**UNIVERSIDAD DE LA REPÚBLICA**  
**DIRECCIÓN GENERAL DE ARQUITECTURA**  
**INSTITUTO DE HIGIENE**  
**Concurso de Precios 01/24 - Reforma Oficina de Compras**

### **Aclaraciones 01**

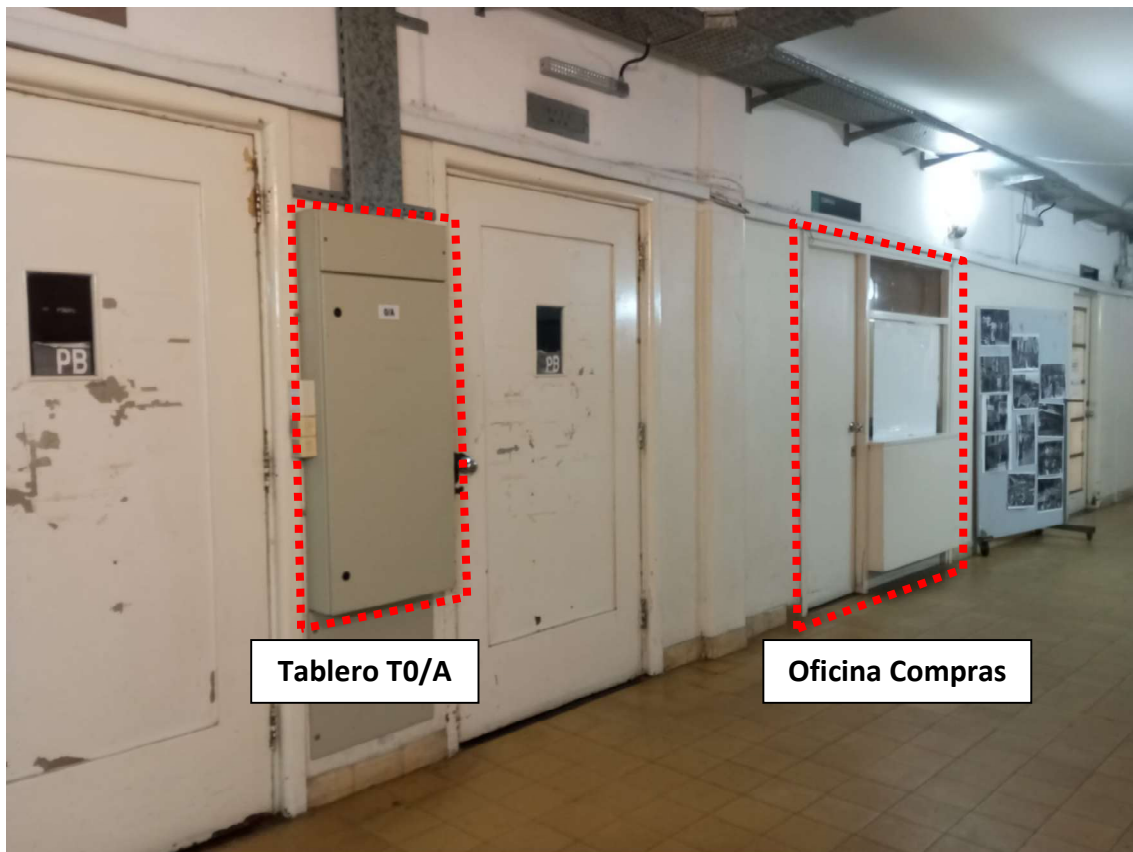
¿A qué distancia de la salida al pasillo, está el tablero desde donde hay que llegar (T0/A)?

El tablero T0/A se encuentra a una distancia aproximada de 4 metros medidos en planta desde la puerta de acceso a la oficina de compras existente. Se adjunta una fotografía donde se visualiza el tablero T0/A y el acceso existente a la oficina de compras.

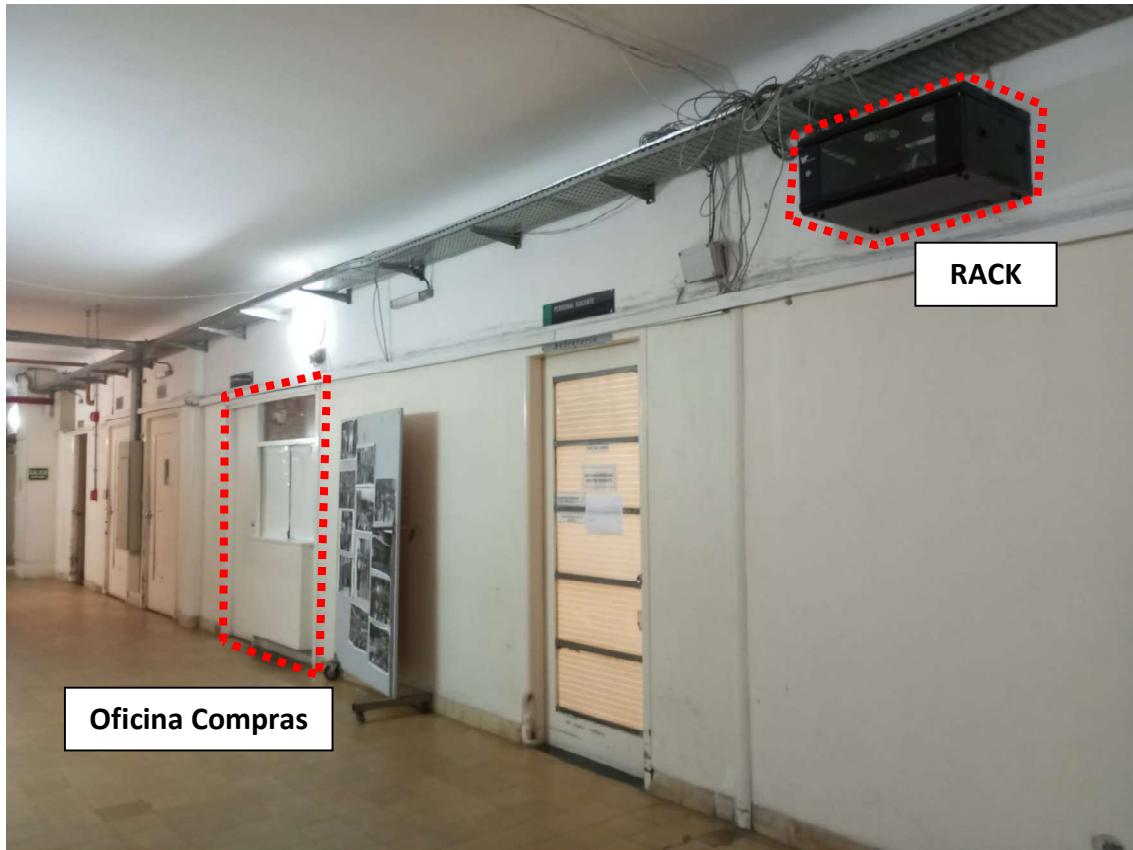
- a) ¿Distancia del rack hasta la entrada a la oficina?
- b) Teniendo en cuenta que se pide cumplir con normativa ANSI/TIA/EIA-568-C:

a) El rack se encuentra a una distancia aproximada de 7 metros medidos en planta desde la puerta de acceso a la oficina de compras existente. Se adjunta una fotografía donde se visualiza el rack de piso y el acceso existente a la oficina de compras.
